RE2020 - ANALYSE DE LA MÉTHODE DE CALCUL (version août 2020)

En date du 11 septembre 2019

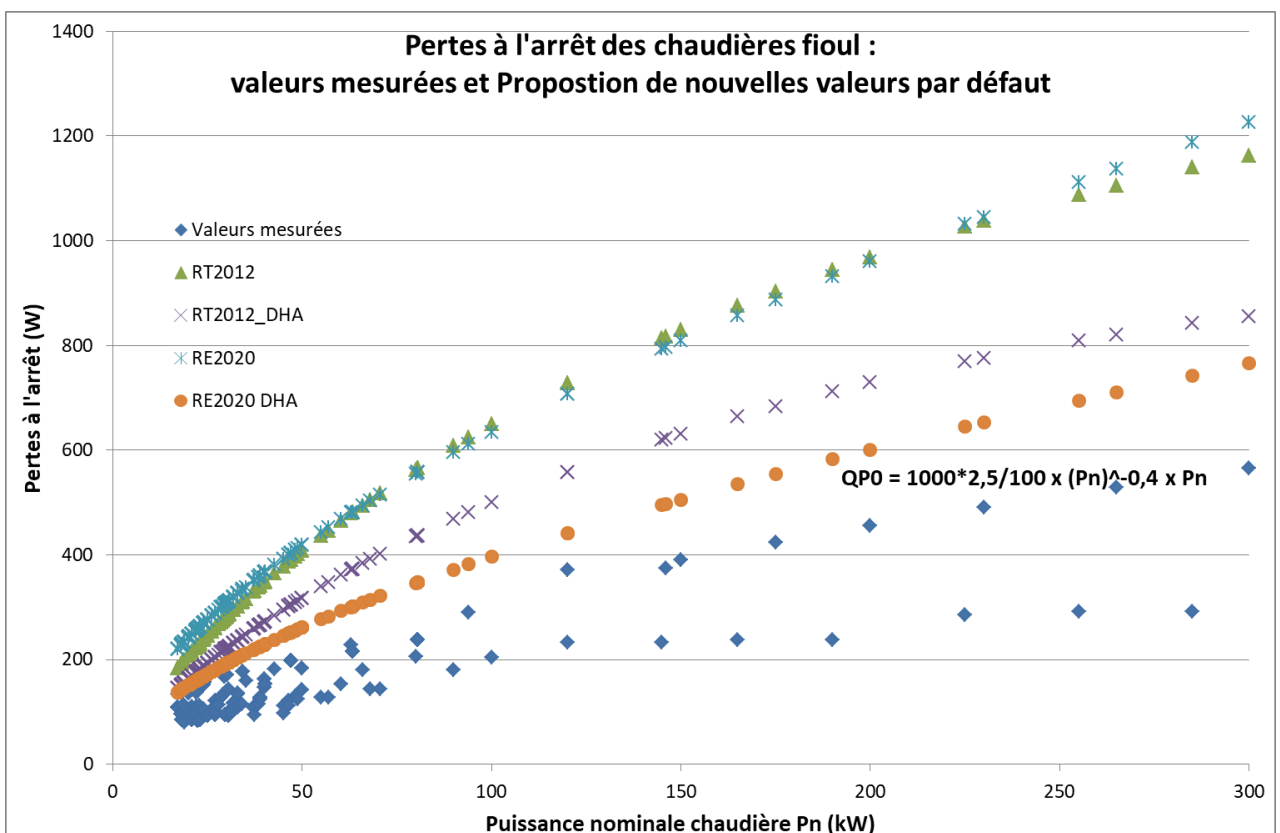
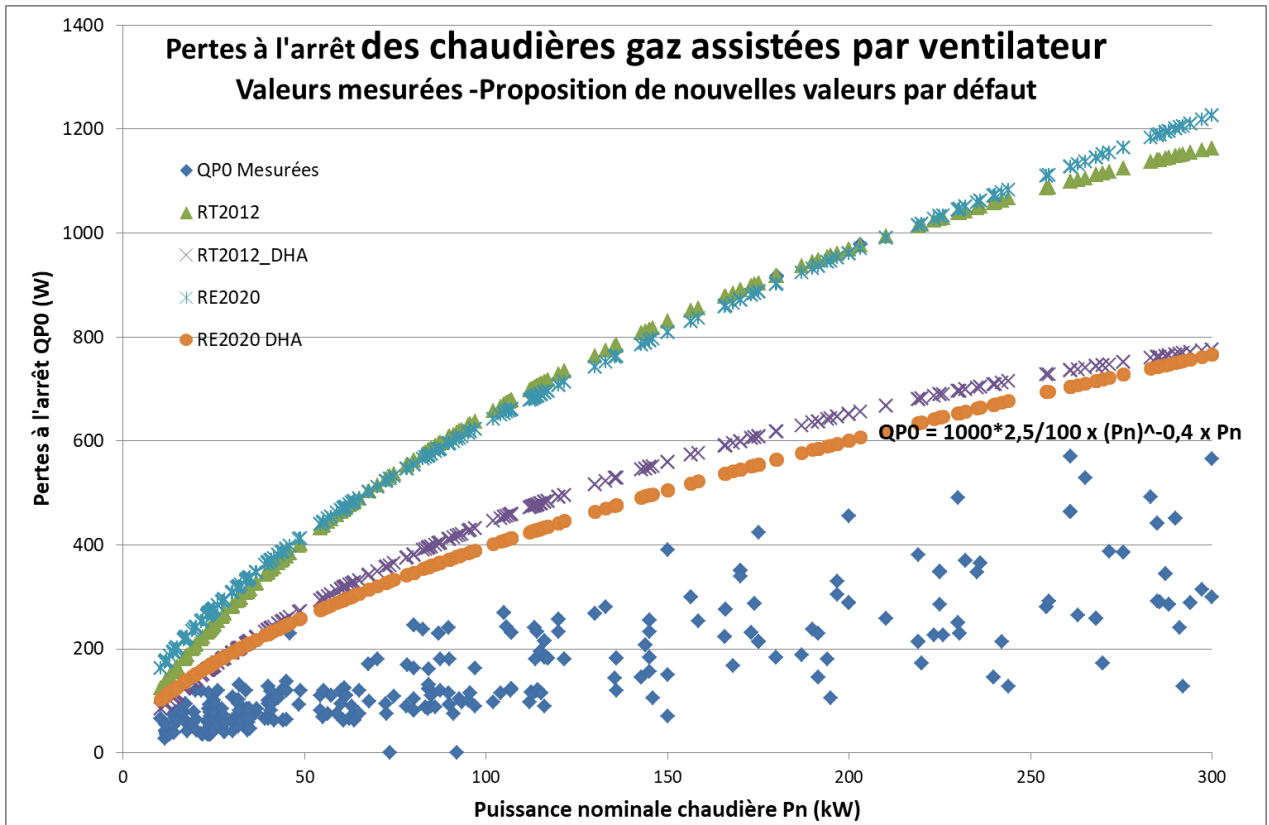
Il y a une erreur assez flagrante pour les pertes à l'arrêt

Le coefficient C5 est en % : Il faut diviser par 100 par le résultat obtenu.

De plus ces valeurs sont beaucoup trop élevées si on les compare à la réalité.

Utiliser C5 = 2% et C6 = -0.4 pour chaudière gaz et fioul jusqu'à 400 kW (voir graphiques ci-dessous)

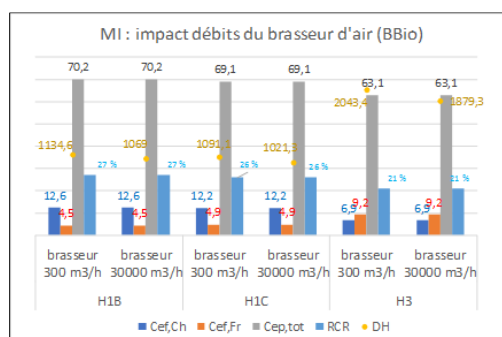
Avec une gestion/régulation des brasseurs d'air en tout automatique, il faut déclarer 30 000 m³/h par logement pour abaisser quelque peu la valeur de DH (cf. graphe ci-après).

Si on compare aux résultats du GT modélisateur du 14/8/2020 en LC (LC_77), les brasseurs d'air sont déclarés avec un débit de 9835 m³/h par logement : **une telle valeur est très élevée !** Elle permet d'abaisser la sensation de chaleur (et donc la valeur de DH) mais est inmanquablement associée à un inconfort dû aux forts courants d'air.

Il serait souhaitable d'imposer un débit d'air maximum pour les brasseurs d'air de manière à ne pas se retrouver avec des bâtiments inconfortables du fait que l'occupant n'utilisera jamais les brasseurs aux débits déclarés dans la RE 2020.
